Rapport N° : 421630-20276233/231213/RB ind 0

### AUDIT TECHNIQUE VISUEL GLOBAL

**STRUCTURES, CLOS-COUVERT, SECURITE**  
**INCENDIE ET THERMIQUE**  
**LOCAL 016 DU BATIMENT 061**  
**BASE NAVALE D'ASPRETTO**  
**AJACCIO (2A)**

➤ Passage radar P1-001 :

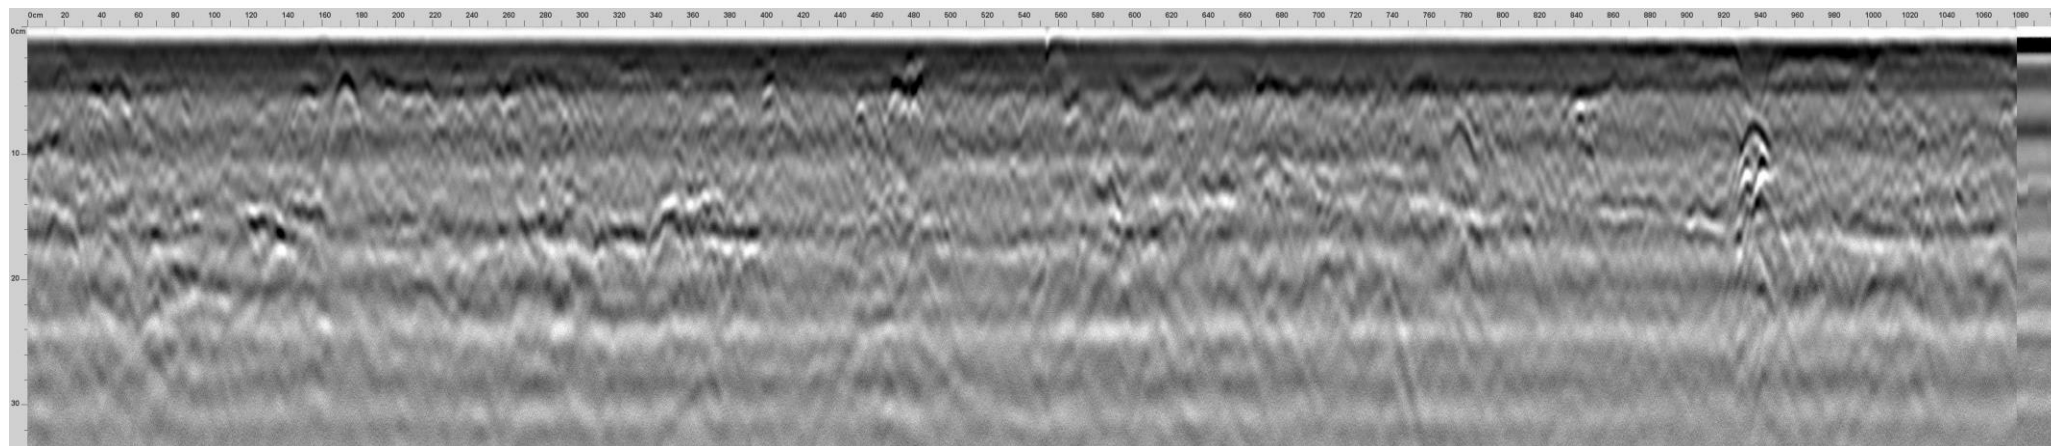
Le radar met en évidence l'absence de ferrailage

➤ Passage radar P1-002 :

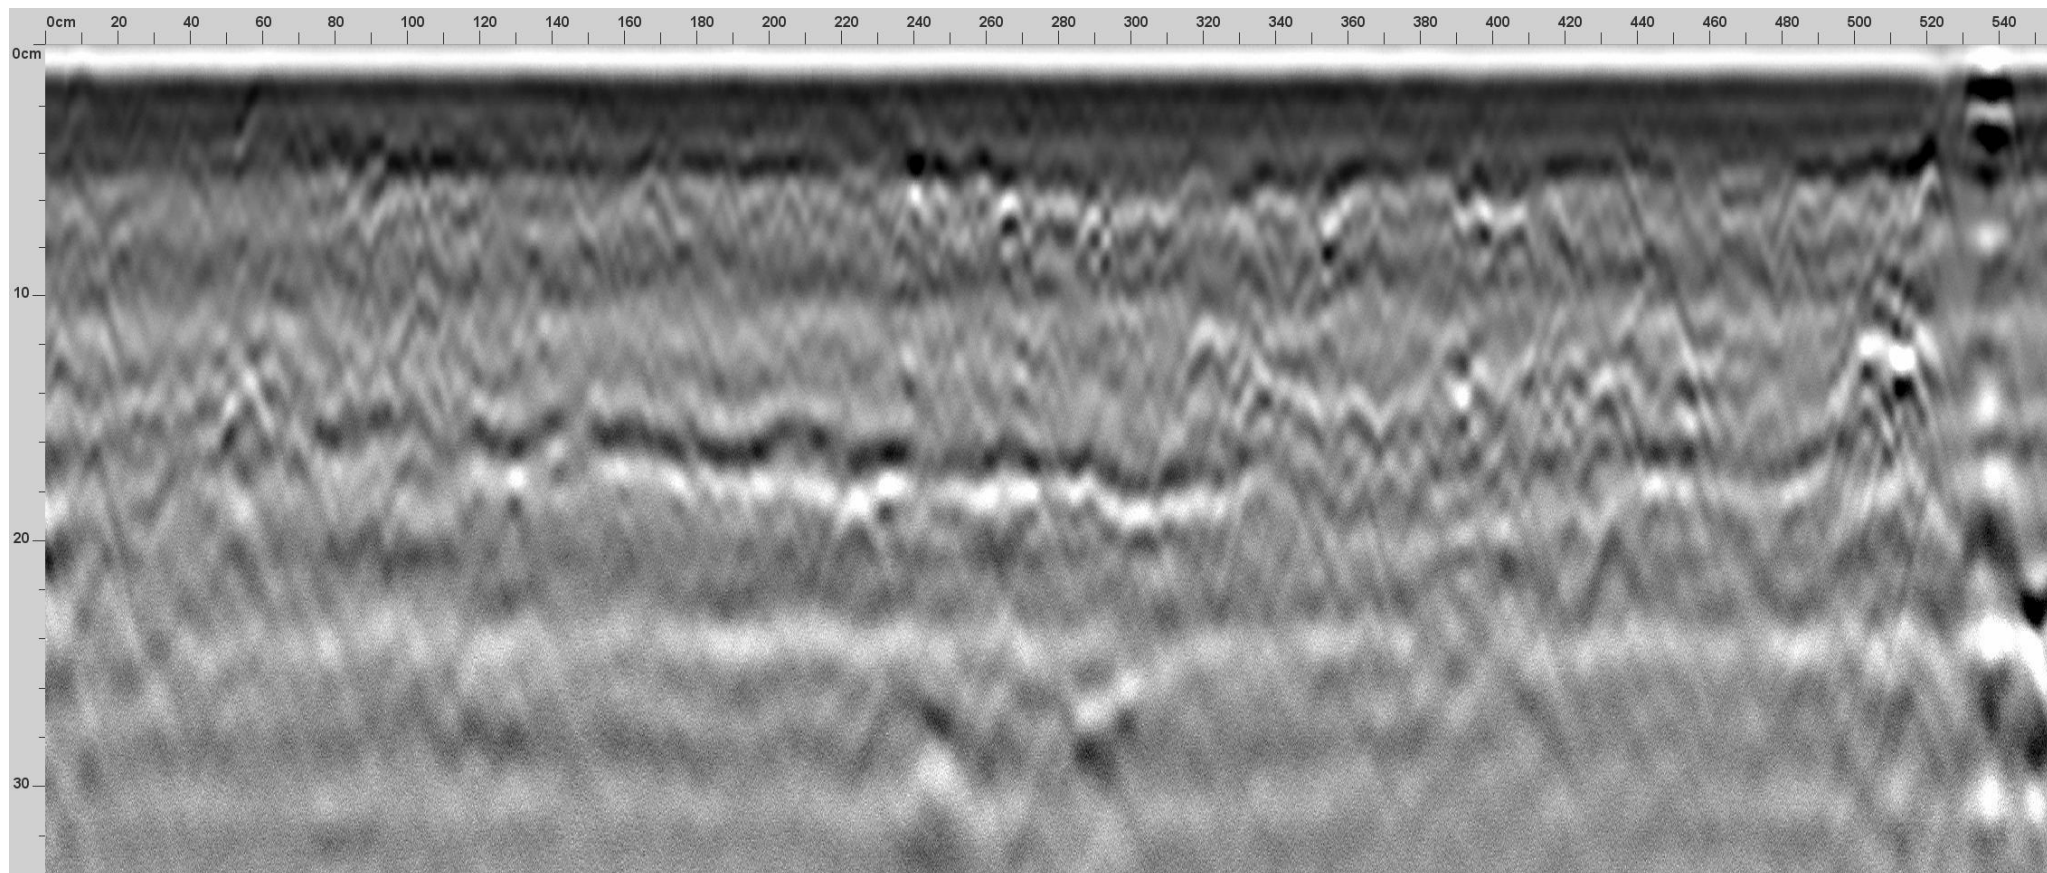
Le radar met en évidence l'absence de ferrailage

➤ Passage radar P1-003 :

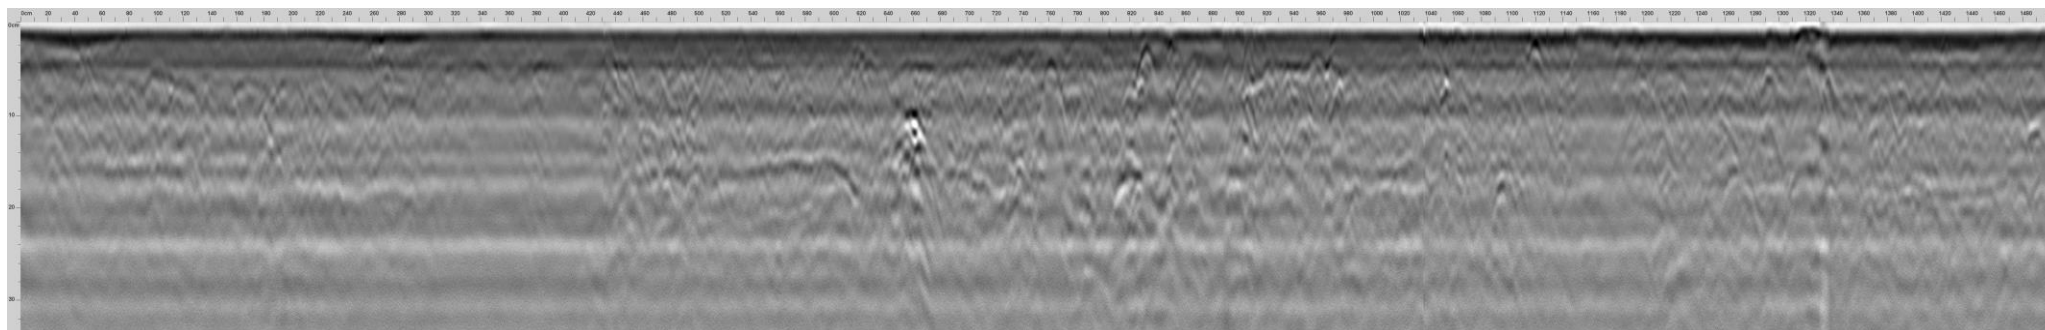
Le radar met en évidence l'absence de ferrailage

➤ Passage radar P1-004 :

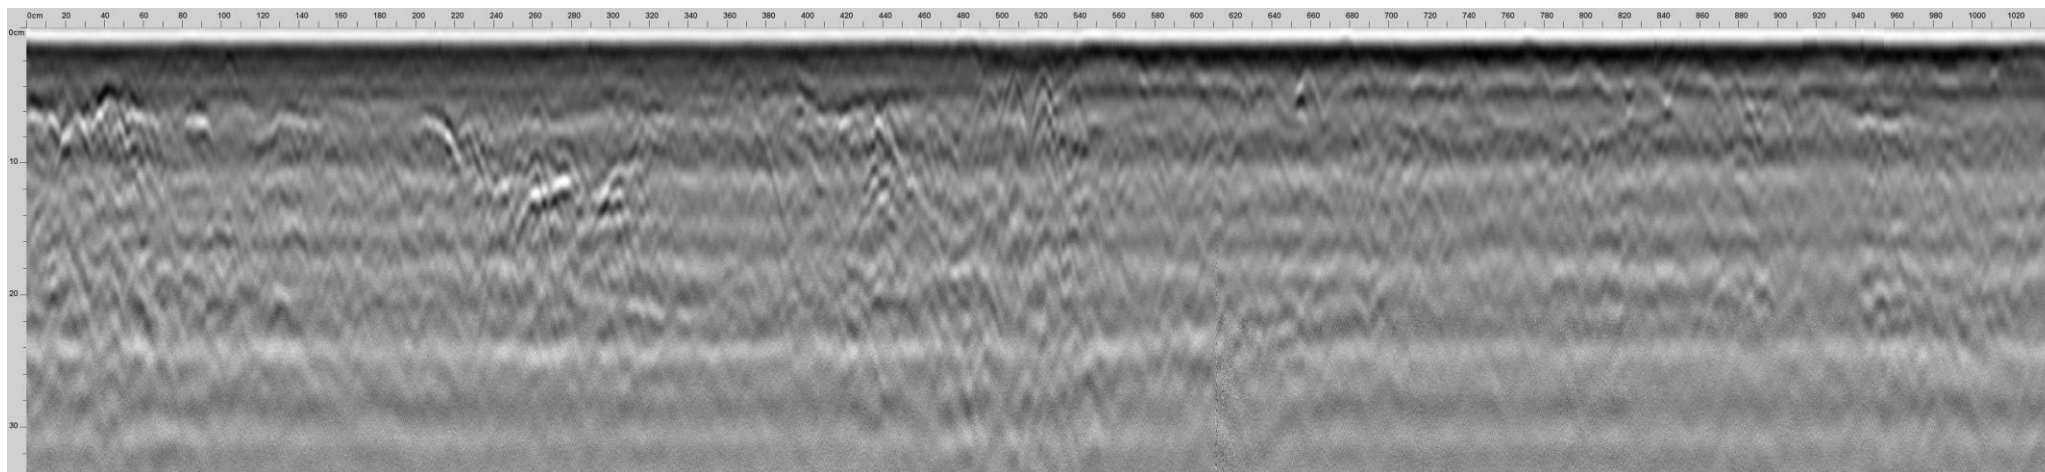
Le radar met en évidence l'absence de ferrailage

➤ Passage radar P1-005 :

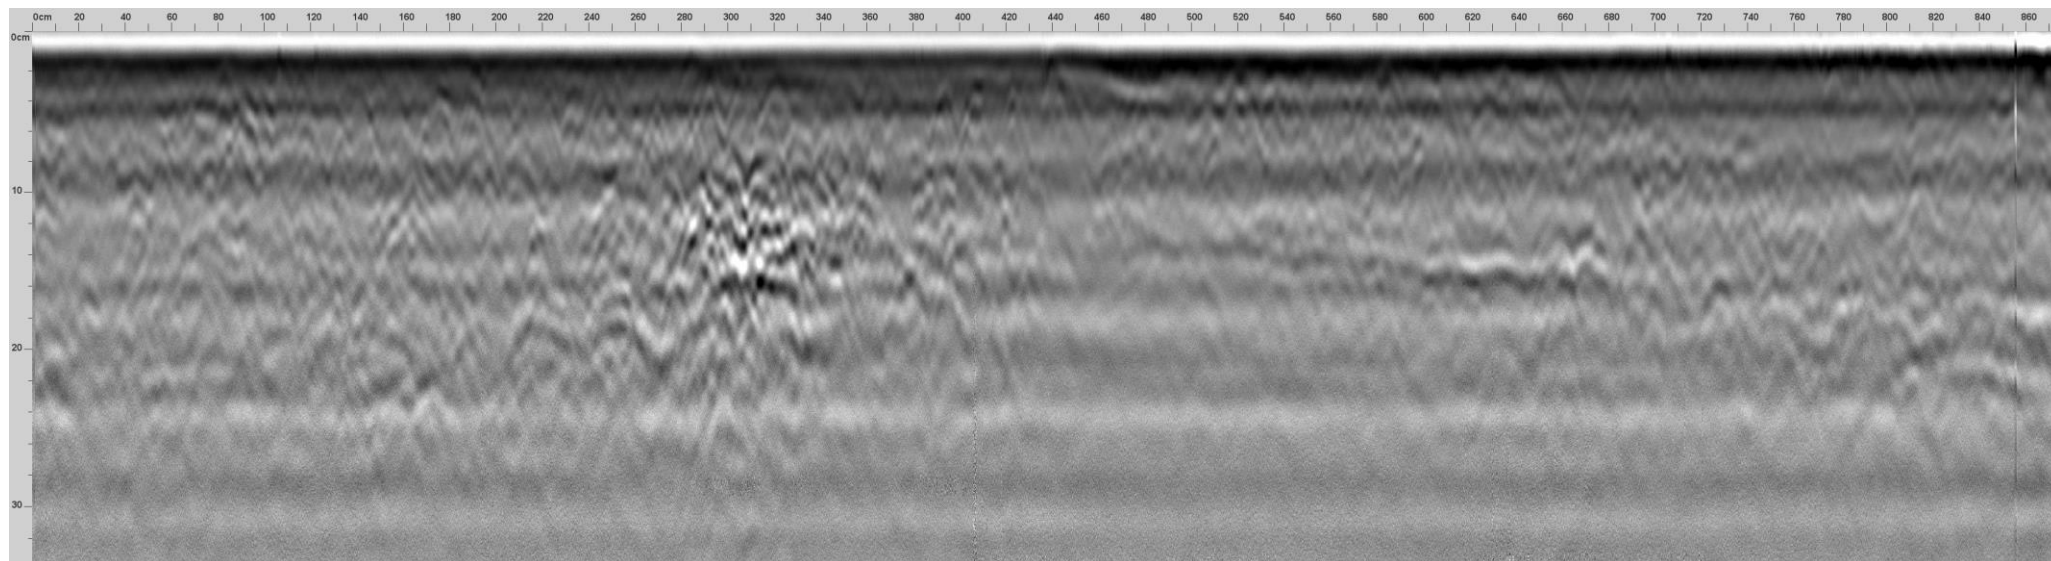
Le radar met en évidence l'absence de ferrailage

➤ Passage radar P1-006 :

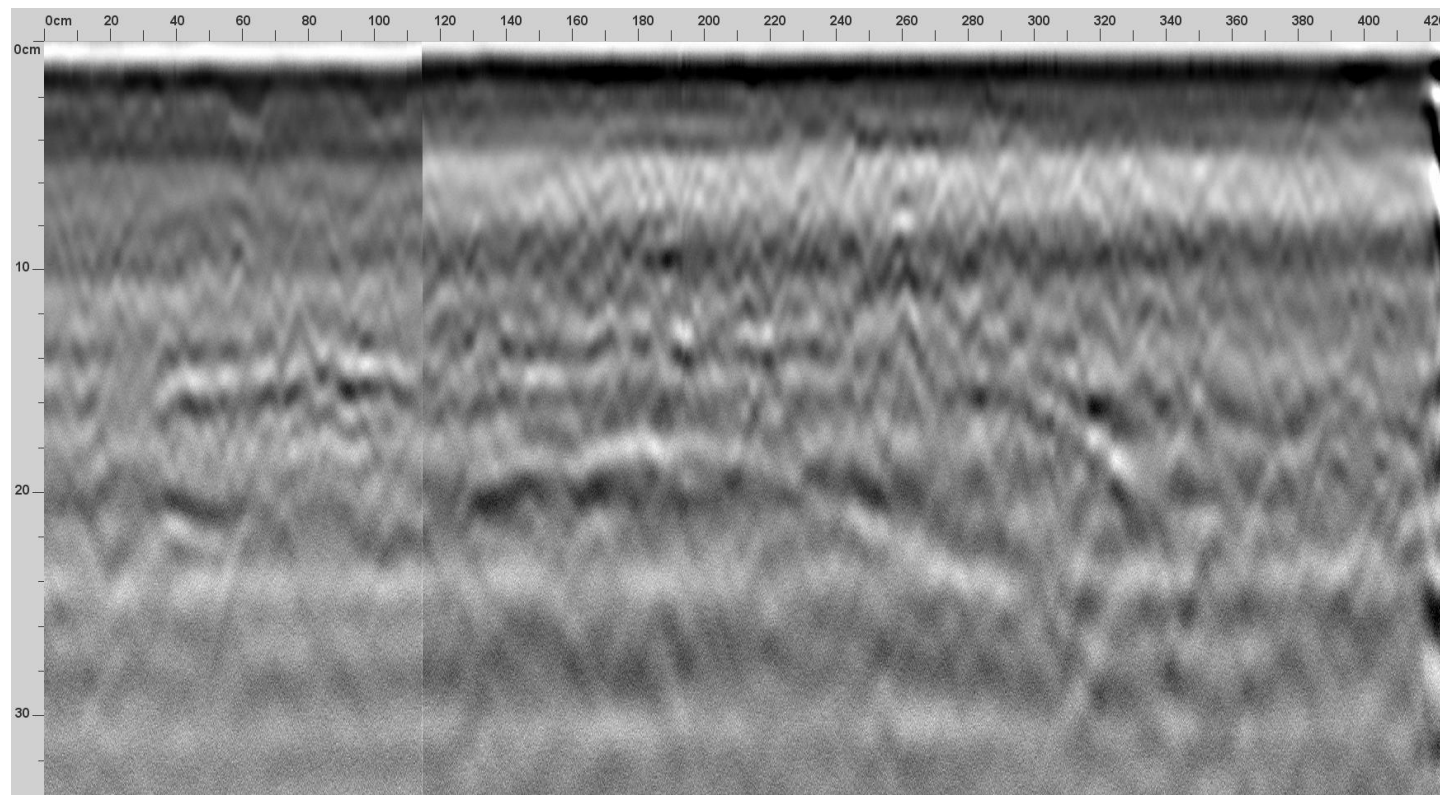
Le radar met en évidence l'absence de ferrailage

➤ Passage radar P1-007 :

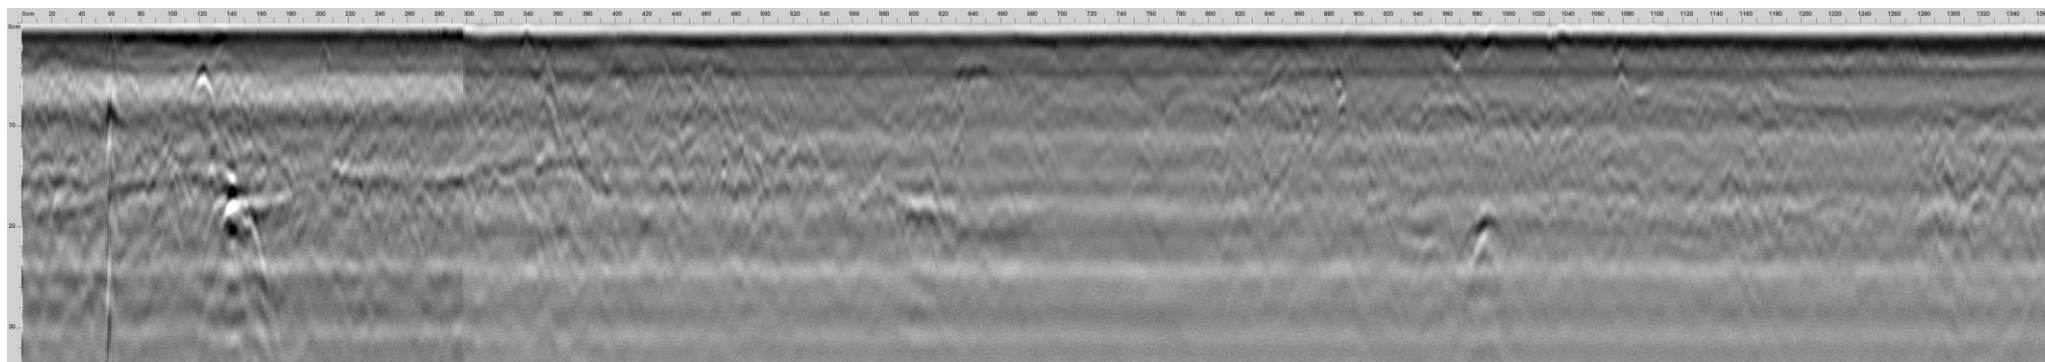
Le radar met en évidence l'absence de ferrailage

➤ Passage radar P1-008 :

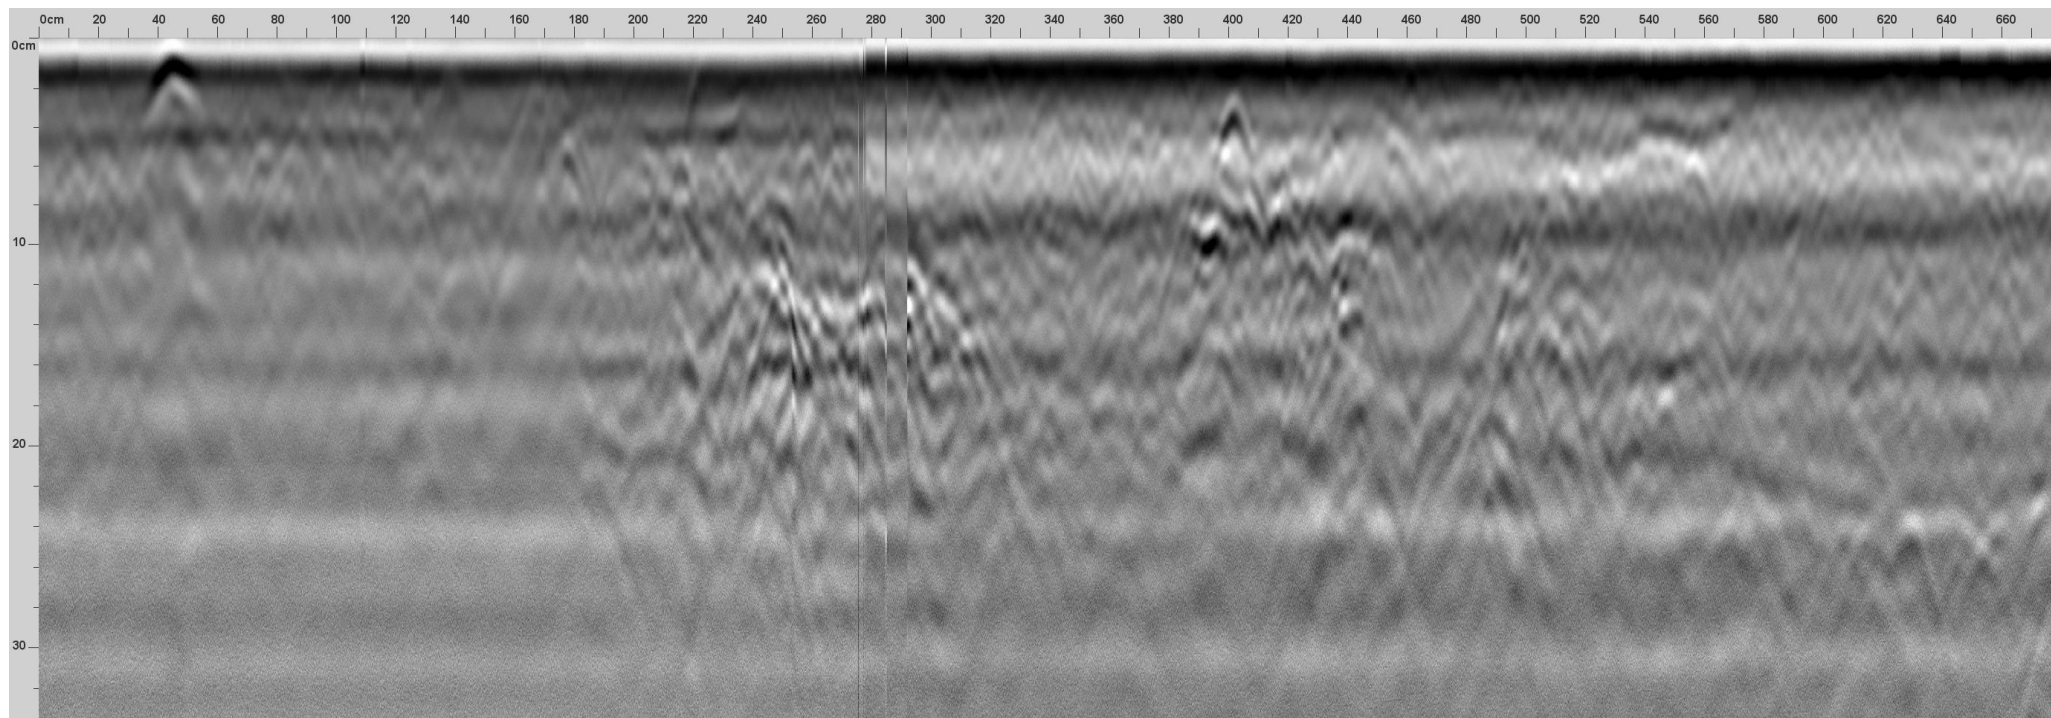
Le radar met en évidence l'absence de ferraillage

➤ Passage radar P1-009 :

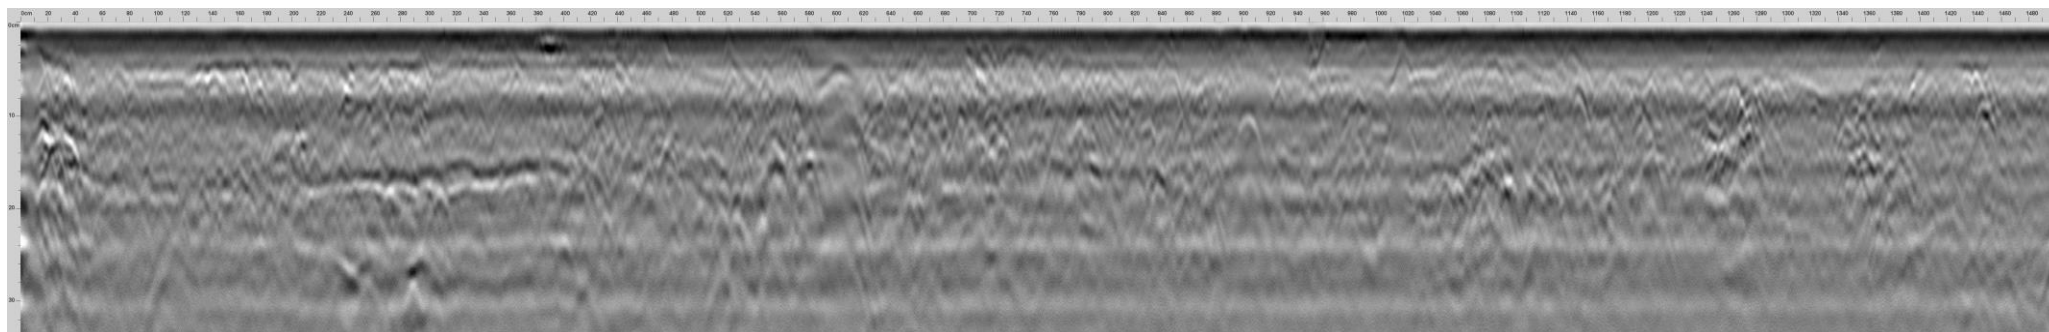
Le radar met en évidence l'absence de ferrailage

➤ Passage radar P1-010 :

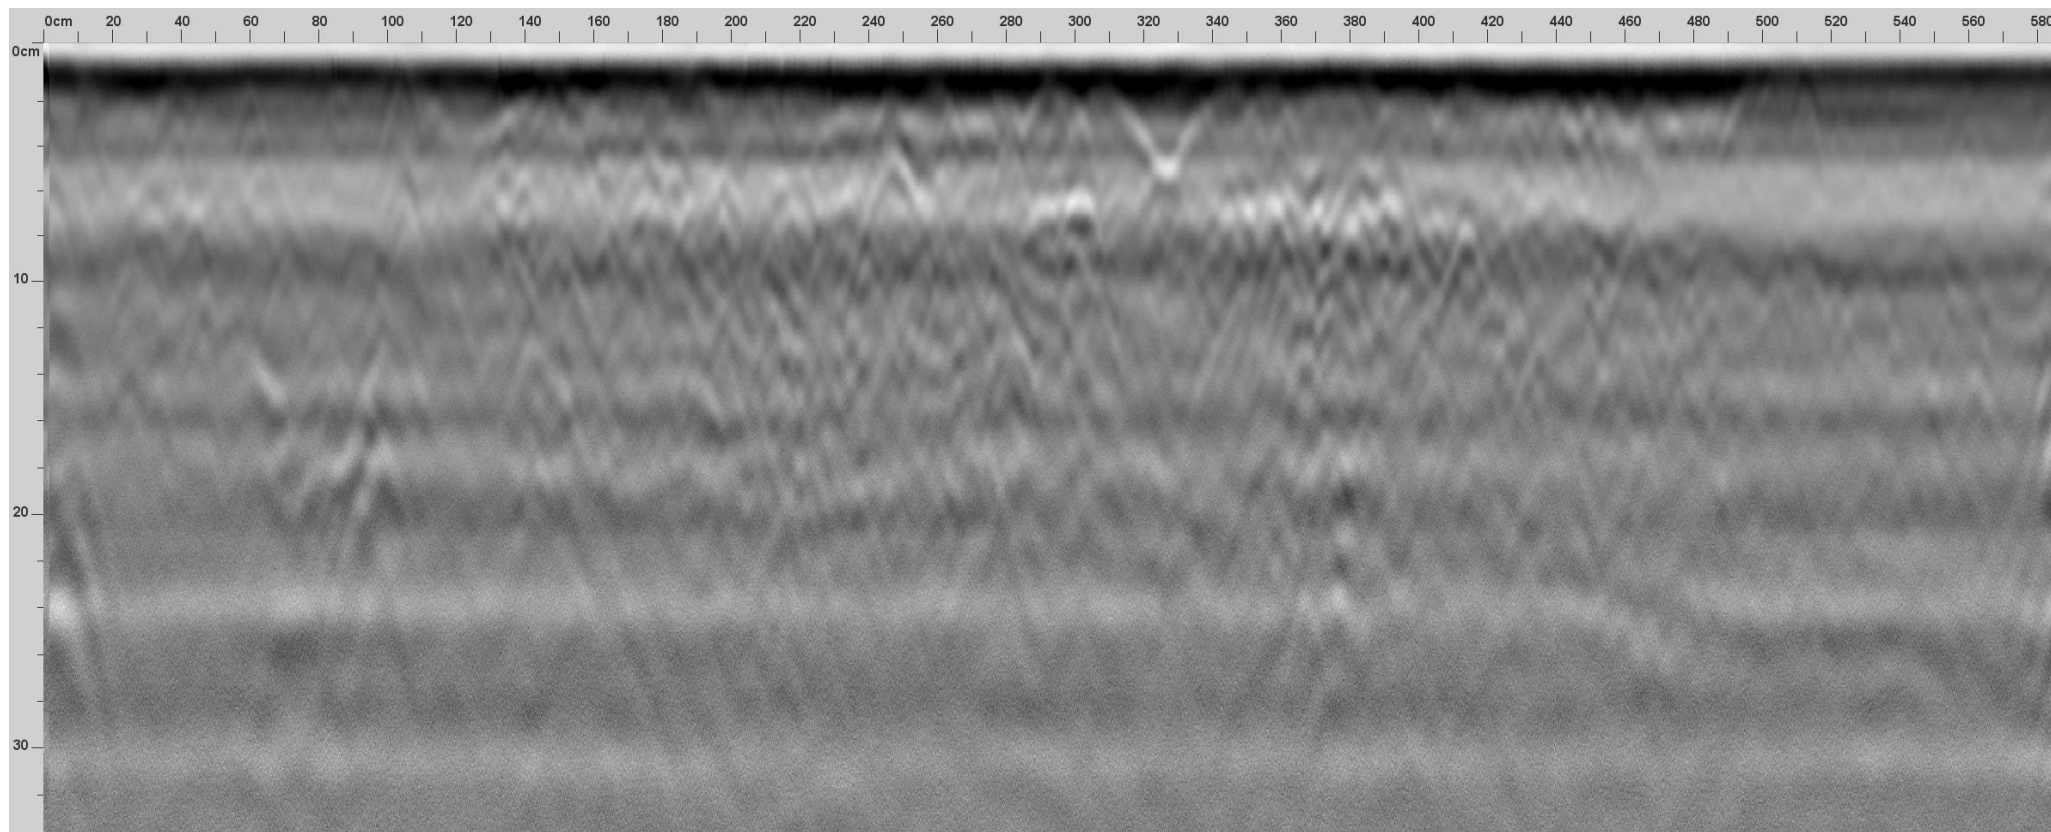
Le radar met en évidence l'absence de ferrailage
